Wymiana sprzęgła przeciążeniowego w silnikach ROTAX® typ 914 (wszystkie wersje)

ATA System: 72-00-00 Silnik

OBOWIĄZKOWY

Rys. 1
sprzęgło przeciążeniowe

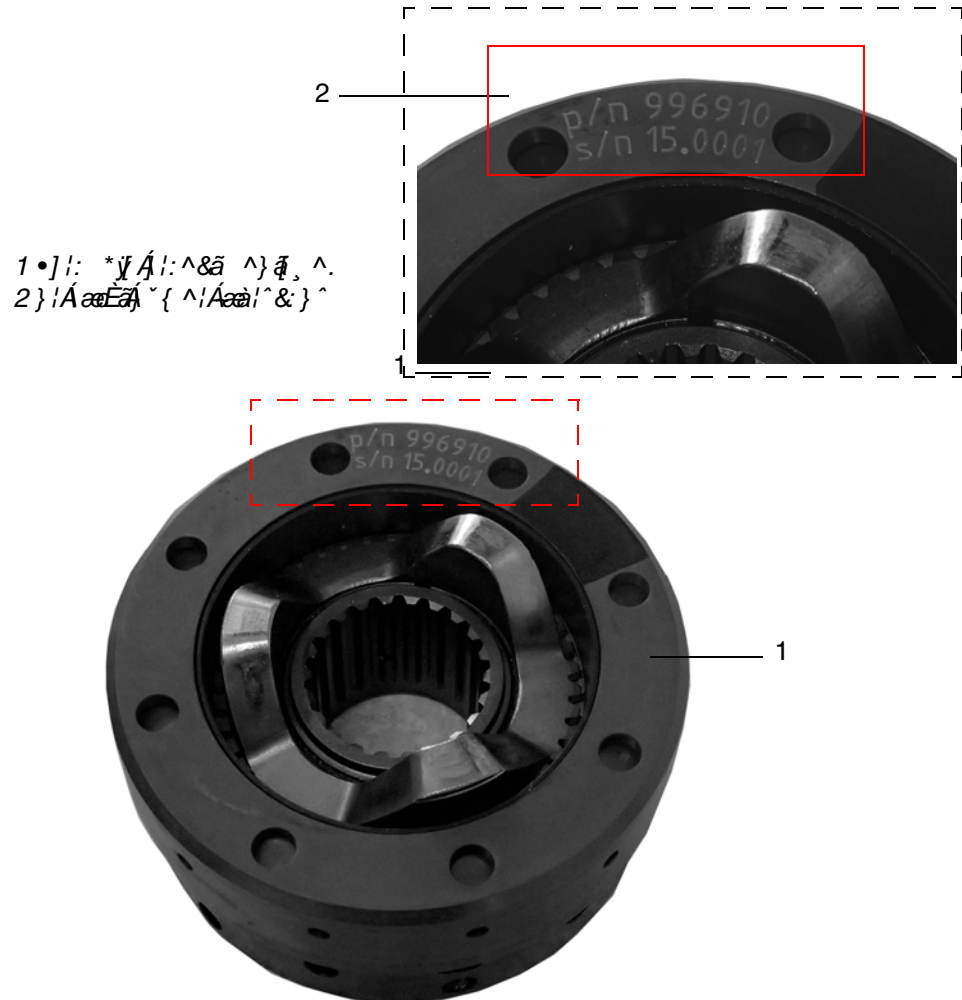
WSKAZÓWKA: Począwszy od daty niniejszego Biuletynu dostępne będą sprzęgła przeciążeniowe z wycechowanym numerem katalogowym oraz numerem fabrycznym S/N. Patrz Rys. 1.

Z powodu odchyień w procesie produkcyjnym, podczas pracy silników typ 914, mogą wystąpić niepożądane poślizgi zintegrowanego sprzęgła przeciążeniowego. Może to prowadzić wzrostu obrotów silnika ponad max. dopuszczalne 5800 obr/min na mocy startowej.

W silnikach typ 914 UL nie spełniających kryterium A, w których w przyszłości podczas prac obsługowych, naprawy lub remontu montowane będzie sprzęgło przeciążeniowe należy użyć sprzęgła oznaczonego numerem katalogowym i numerem fabrycznym.

Wymień sprzęgło przeciążeniowe zgodnie z wytycznymi Instrukcji Obsługi Technicznej - Bazowa.
